**Mieszkańcy Osiedla Przylep
Park oraz Dzielnicy Przylep
w Zielonej Górze**

PETYCJA

W SPRAWIE BUDOWY ZACHODNIEJ OBWODNICY ZIELONEJ GORY

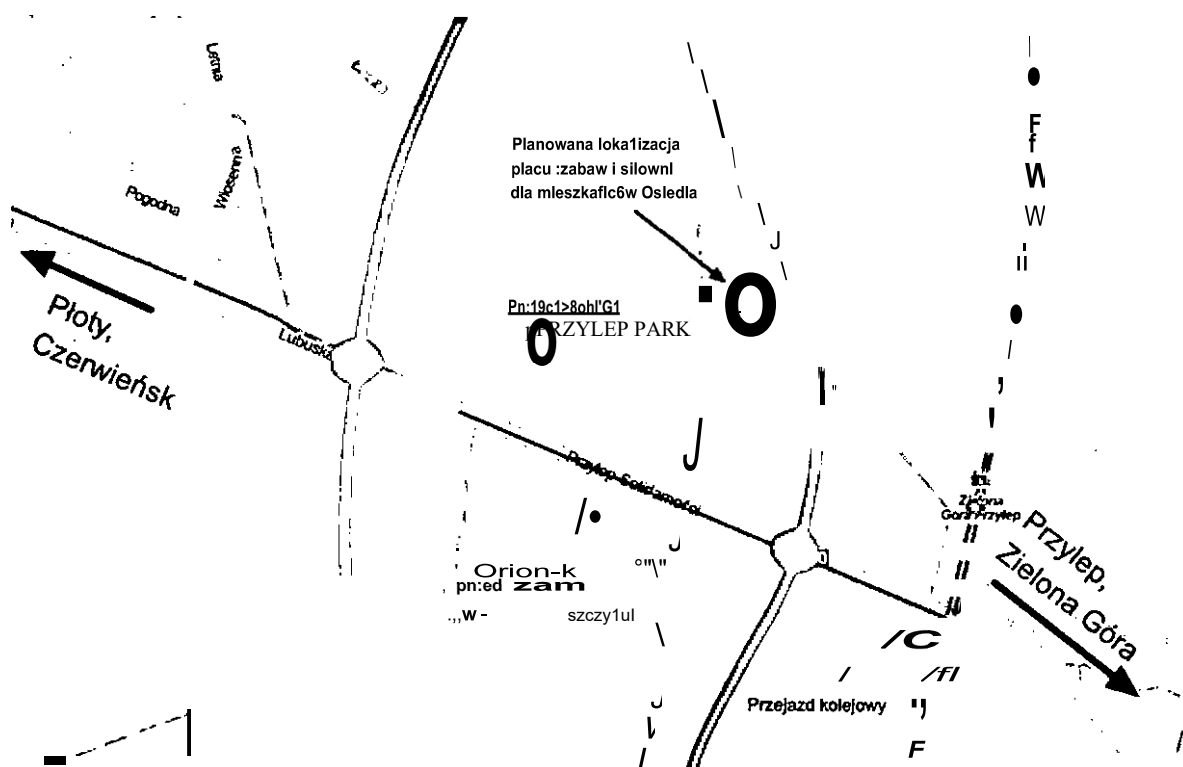
Poniższa mapka sytuacyjna demonstruje rozważane koncepcje przebiegu obwodnicy w okolicy Osiedla Przylep Park.

Pierwotnie zakładany przebieg obwodnicy (oznaczony kolorem niebieskim) przez las oddzielający Zieloną Górę oraz miejscowość Płoty, wg powziętych przez nas informacji został przez Urząd Miasta Zielona Góra w ostatnim czasie zmieniony i zgodnie z aktualnymi planami (kolor czerwony) ma przebiegać w bezpośrednim sąsiedztwie Osiedla Przylep Park oraz linii kolejowej Szczecin - Wrocław.

Po pierwsze, przebieg obwodnicy oraz skrzyżowanie z drogą wojewódzką nr 280 proponowanej przez Miasto koncepcji spowoduje, że **komunikacja** pomiędzy Osiedlem Przylep Park a Zieloną Górą **zostanie w znaczący sposób utrudniona**, a w godzinach szczytu może doprowadzić do **paraliżu komunikacyjnego w okolicy**.

Umiejscowienie dodatkowej drogi w postaci obwodnicy oraz skrzyżowania z obecną DW280 w bezpośrednim sąsiedztwie Osiedla oraz przejazdu kolejowego **wskazane utrudnienie komunikacyjne jedynie zwiększy**. Obawiamy się także, że w porach komunikacyjnego szczytu, wzajemnie bliskie umiejscowienie skrzyżowania obwodnicy z DW280 z przejazdem kolejowym może skutecznie **doprowadzić do paraliżu w ruchu drogowym w okolicy Osiedla**.

Budowa obwodnicy wg pierwotnej koncepcji, czyli w korytarzu leśnym pomiędzy Osiedlem a miejscowością Płoty **znacząco zapobiegnie wyżej wskazanym utrudnieniom**, z uwagi fizyczne oddalenie skrzyżowania obwodnicy z DW280 od problematycznego przejazdu kolejowego.

Niestety, proponowana przez Urząd Miasta **koncepcja budowy obwodnicy** oraz skrzyżowania z DW280 pomiędzy Osiedlem Przylep Park a linią kolejową **jednoznacznie wyklucza szansę na realizację budowy tunelu** w przyszłości.
